第23回 特定兼用キャスクの設計の型式証明等に係る審査会合(2023年2月16日)

Doc. No. L5-95KV253 R10

# 発電用原子炉施設に係る型式設計特定機器の 型式指定申請

三菱重工業株式会社

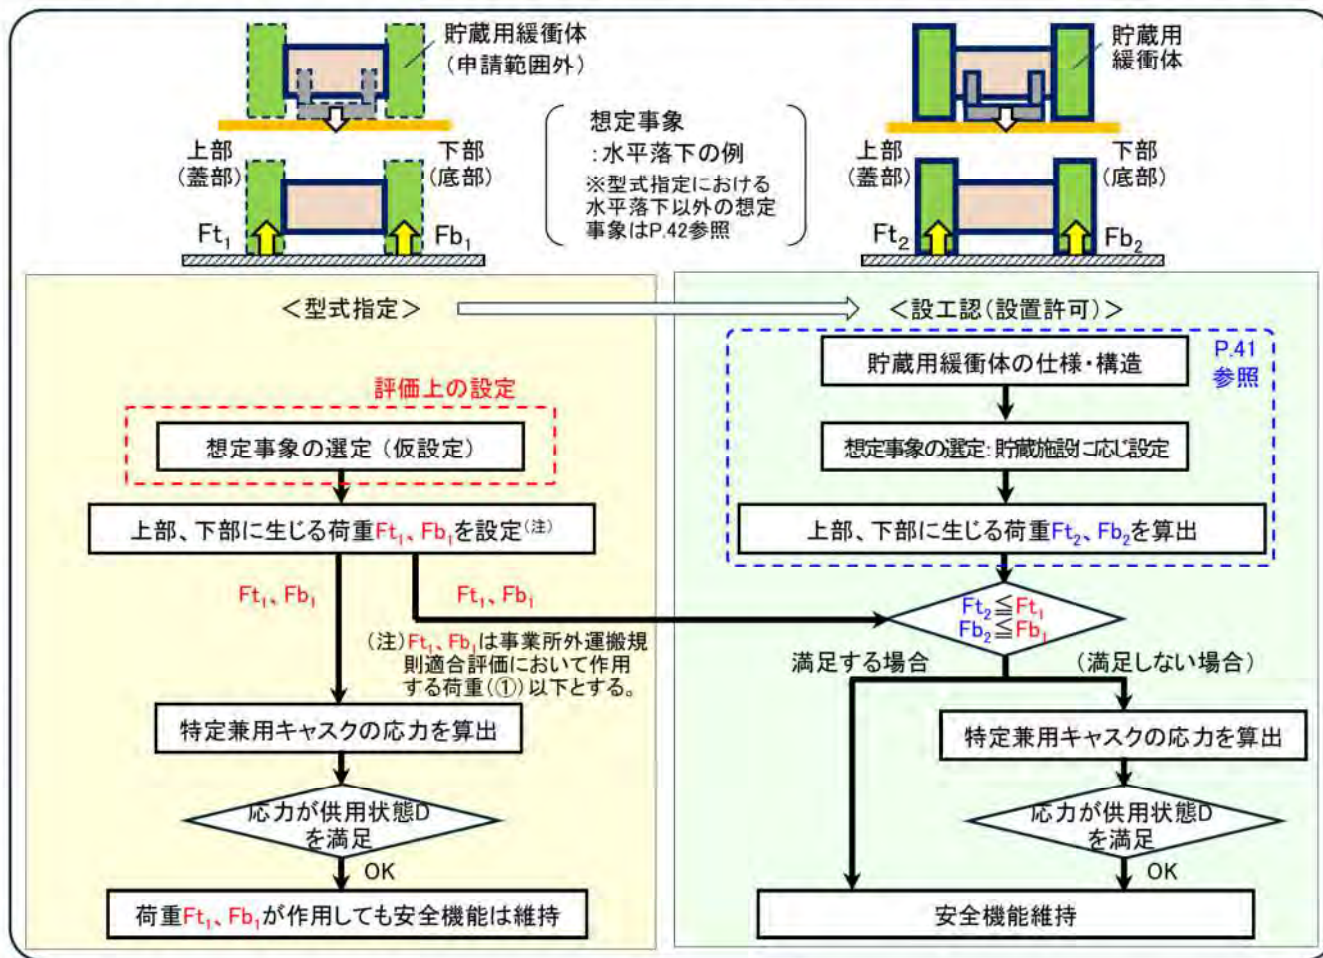
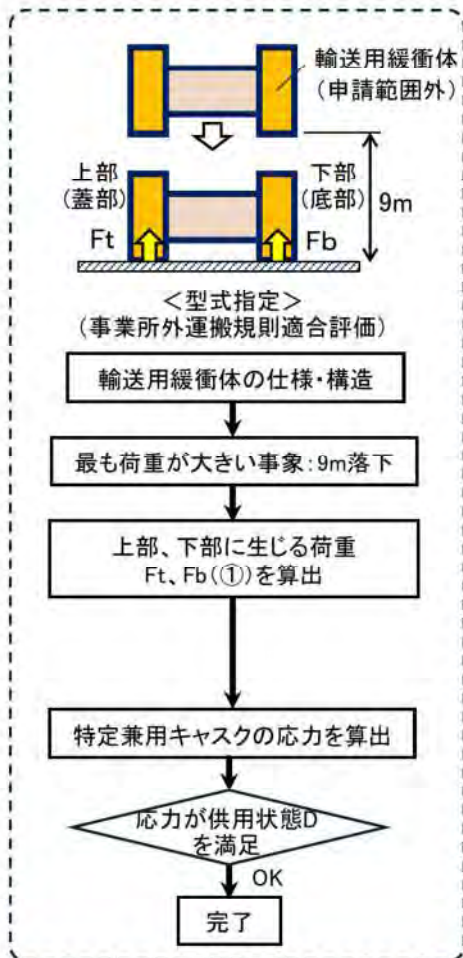
申請書添付書類13に示す輸送用緩衝体を装着して輸送することが申請書本文に明記されていないため記載を検討のこと。また、貯蔵用緩衝体の性能に係る説明に際して、詳細設計ベースでの具体的な緩衝性能について説明すること。

- 輸送用緩衝体を装着して輸送することについて  
外運搬規則適合のために装着が必要となる輸送用の緩衝体は、型式指定申請書の添付書類13に示す輸送用緩衝体を装着して輸送することを型式指定申請書本文に記載する(P.36参照)。
- 詳細設計ベースでの具体的な貯蔵用緩衝体の緩衝性能について  
型式証明申請書に記載している貯蔵用緩衝体の必要性能を踏まえ、MSF-24P(S)型の詳細設計に対する貯蔵用緩衝体の具体的な緩衝性能として、特定兼用キャスク貯蔵施設における想定事象に対して特定兼用キャスクの安全機能を担保する部材が日本機械学会 使用済燃料貯蔵施設規格 金属キャスク構造規格(以下「金属キャスク構造規格」という)に規定される供用状態Dの許容基準を満足するための具体的な荷重条件を定める。設工認申請での想定事象において特定兼用キャスクに作用する荷重条件が本荷重条件を満足する場合、特定兼用キャスクの安全機能を担保する部材が許容基準を満足するための緩衝性能を有するものとする(設工認申請への引継ぎ事項として型式指定申請書本文に記載)。  
本荷重条件の設定根拠及び本荷重が特定兼用キャスクに作用する場合において特定兼用キャスクの安全機能を担保する部材が金属キャスク構造規格に規定される供用状態Dの許容基準を満足することをP.42~47に示す。

想定事象	特定兼用キャスクの安全機能を担保する部材が金属キャスク構造規格に規定される供用状態Dの許容基準を満足するための荷重条件 <sup>(注1)</sup>
1) MSF-24P(S)型の水平落下 <sup>(注2)</sup>	上部(蓋部)に作用する荷重 4.30 × 10 <sup>7</sup> N以下 下部(底部)に作用する荷重 3.76 × 10 <sup>7</sup> N以下
2) MSF-24P(S)型と周辺施設等との径方向衝突	
3)-1 MSF-24P(S)型と周辺施設等との軸方向衝突(上部側)	上部(蓋部)に作用する荷重 7.55 × 10 <sup>7</sup> N以下
3)-2 MSF-24P(S)型と周辺施設等との軸方向衝突(下部側)	下部(底部)に作用する荷重 7.69 × 10 <sup>7</sup> N以下

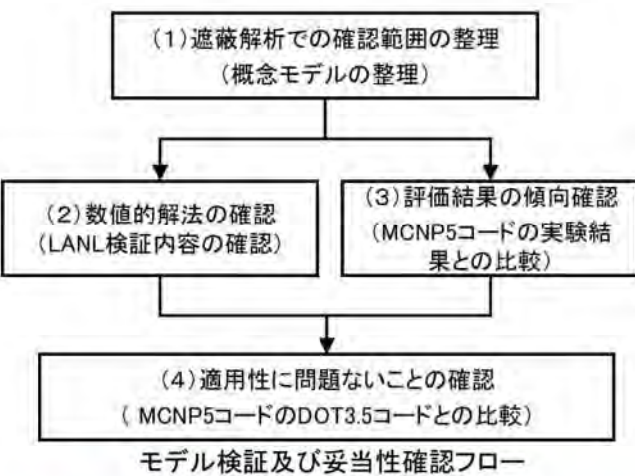
遮蔽解析に使用したMCNP5 コードの適用妥当性について、学会標準のガイドラインを参考とした検証作業の方針を明確にし、結論に至るまでの論理展開が適切となるように見直すこと。

(回答) 特定兼用キャスクに対するMCNP5コードの適用性について、MCNP5コードによる線量当量率分布の評価値は測定値の分布の傾向に対して良い一致を示し、許認可で認められたDOT3.5コードを用いた保守的な手法に基づく線量当量率評価値と同等の結果となることを示すことで説明する。

原子力学会標準「シミュレーションの信頼性確保に関するガイドライン:2015」のモデル検証及び妥当性確認方法を参考に、(1)遮蔽解析での確認範囲の整理、(2)数値的解法が検証されていることの確認、(3)MCNP5コードを用いた線量当量率評価値と測定値の比較による評価傾向の確認、(4)既認可で認められたDOT3.5コードを用いた保守的な評価手法に基づく特定兼用キャスクでの線量当量率の評価値との比較による同等性の確認を行った。

(1)から(3)の確認結果に加え、型式指定での遮蔽解析条件は、(4)で確認したMCNP5コードの保守的な条件設定を踏襲しており、保守性を有する解を得ることができる。以上より、本申請の遮蔽解析にMCNP5コードを適用することは妥当であると判断した。
